IMPIANTO IDROELETTRICO DI CAMPIGLIA CERVO

DOMANDA DI VARIANTE IN SANATORIA

**PROGETTO DI MODIFICA SCALA DI RISALITA
DELL'ITTIOFAUNA**

Figura 6: Pianta scala di risalita realizzata

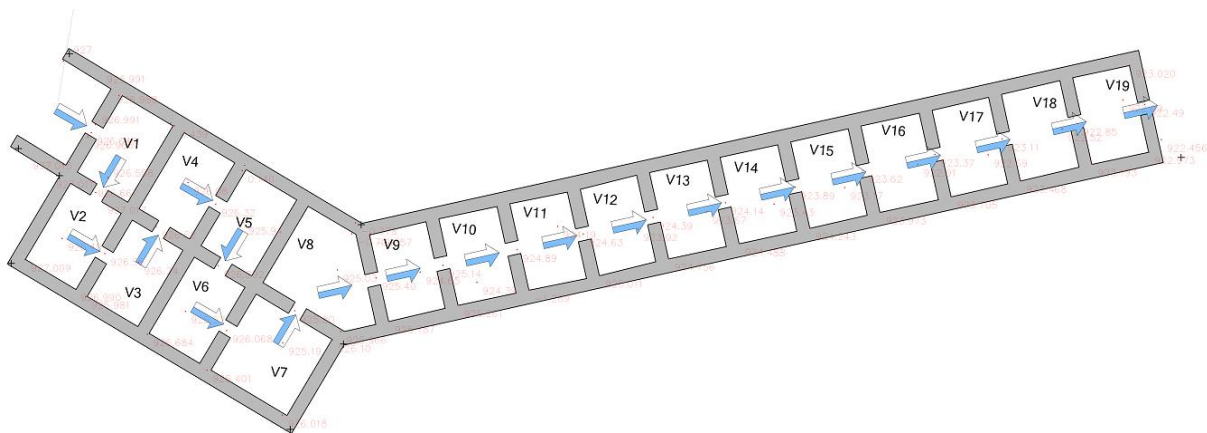
- Altezza vasche non sufficiente per contenere la portata transitante;
- Tratto rettilineo con poca dissipazione dell'energia dovuto all'allineamento delle luci;
- Luce di alimentazione della scala di risalita ritenuta non sufficiente;
- Velocità massime in 6 bacini maggiore rispetto il valore soglia.

Le modifiche possono essere così riassunte (la numerazione delle vasche fa riferimento alla figura 6):

- Eliminazione dei setti tra le vasche attuali 1-2, 2-3 e 3-4 creando così 3 vasche più capienti;
- Aumento dimensioni vasca 7 e 8;
- Creazione nuova vasca tra la vasca n. 6 e 7;
- Aumento dimensioni vasche da 9 a 19 in destra idrografica;
- Creazione nuova vasca tra la vasca n. 14 e 15;
- Creazione nuova vasca tra la vasca n. 16 e 17;
- Creazione nuova vasca tra la vasca n. 18 e 19;
- Creazione nuova a valle della vasca n.19.
- Innalzamento altezza pareti bacini a quota relativa +55 cm da quota relativa ai setti per le prime 7 vasche e +50 cm per le restanti vasche;

Le modifiche proposte sono visibili nelle tavole allegate e portano ad un numero di bacini pari a 21.

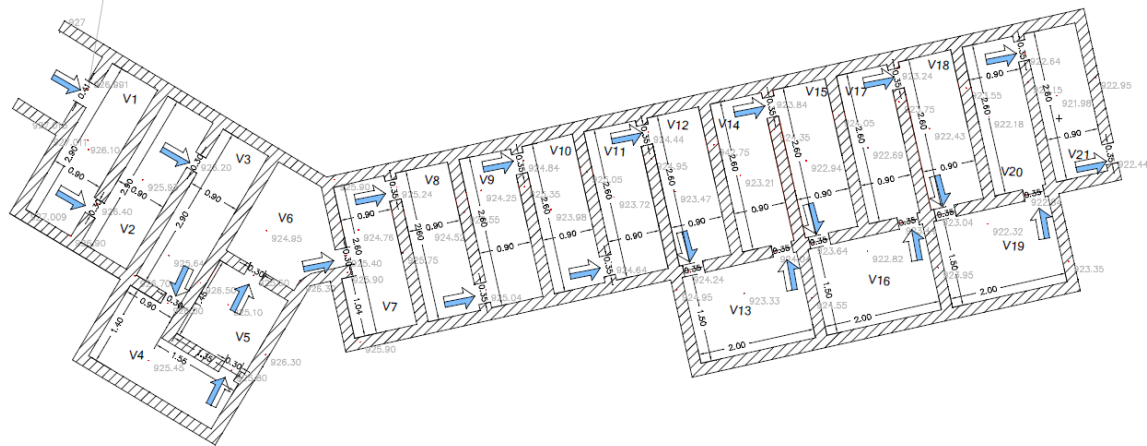
La quota della traversa esistente in prossimità della scala di risalita è pari a 927 m.s.l.m. il setto in ingresso avrà la sua quota posta 926.60 m.s.l.m. in modo da garantire il transito della porta di 175 l/s avente tirante pari a 40cm.

Il dislivello complessivo garantito è di 4.11 m maggiore rispetto i 3.93 m da progetto.
